改善箇所説明図

【改善対象部位】

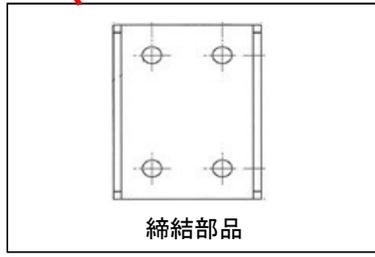
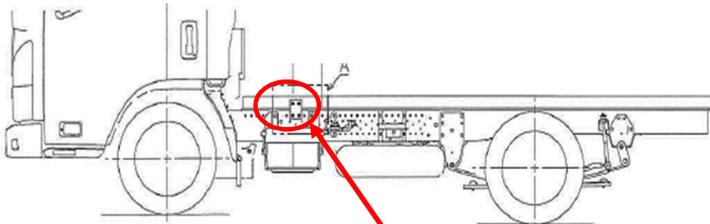
小型バントラックのシャシフレームとバンボディー縦根太の締結において、作業指示が不適切なため、最前部に締結部品が取付けられていないものがある。そのため、走行振動により、異音が発生するおそれがある。

【改善後形状】

は追加する部品を示す。

全車両、最前部に締結部品の取付けの有無を確認し、取付けられていない場合は締結部品を取付ける。
